## **Avis sur le projet de la centrale éolienne du Truel (Aveyron)**

N°Saisine : 2024- 12 794

Avis émis le 14 mars 2024

Figure 2 : plan de masse – source orthophotos et scan 100 IGN

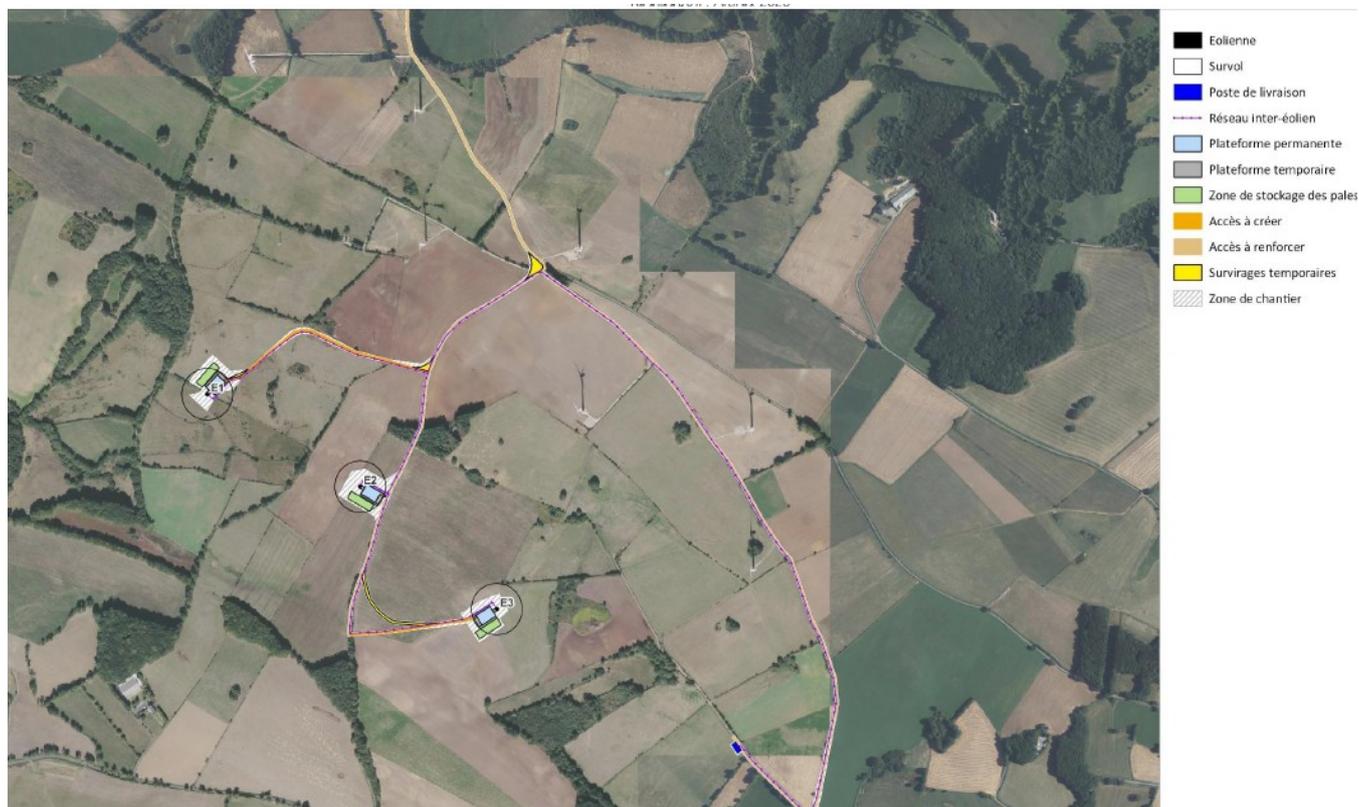
Si la MRAe en partage l'intérêt, elle considère que le positionnement des linéaires à l'ouest des machines (points 3, 4 et 5 sur la carte ci-après) est trop proche des éoliennes et risque de conduire à une mortalité pour les chauves-souris. La MRAe évalue que malgré la mise en place de la totalité des mesures « ERC », des impacts significatifs demeurent pour une partie des espèces de chiroptères qui sont de nature à remettre en cause le bon accomplissement de leur cycle biologique.

**La MRAe recommande de revoir le positionnement des linéaires de haies qui sont prévus en création et en restauration à l'ouest des éoliennes qui demeurent trop proches des machines et qui constitueraient une zone attractive (déplacement et chasse) pour les chauves-souris risquant d'amener de la mortalité d'individus.**

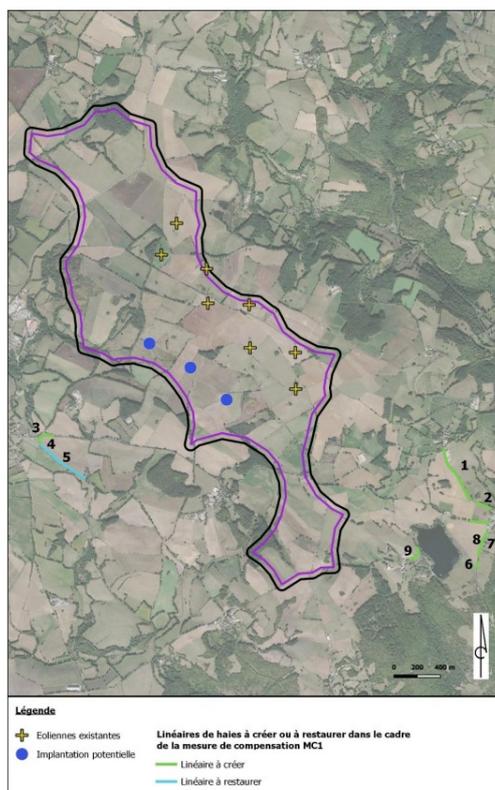
La MRAe partage la caractérisation des enjeux locaux de conservation proposés pages 140 et suivantes de l'étude d'impact. Toutefois, afin de mieux appréhender les enjeux locaux avec les équipements de la centrale, la MRAe recommande d'intégrer à la cartographie les éoliennes et les principaux équipements techniques.

**La MRAe recommande de compléter la carte page 146 de l'étude d'impact en localisant les éoliennes et les principaux équipements techniques, afin de mettre en évidence les enjeux notables de conservation.**
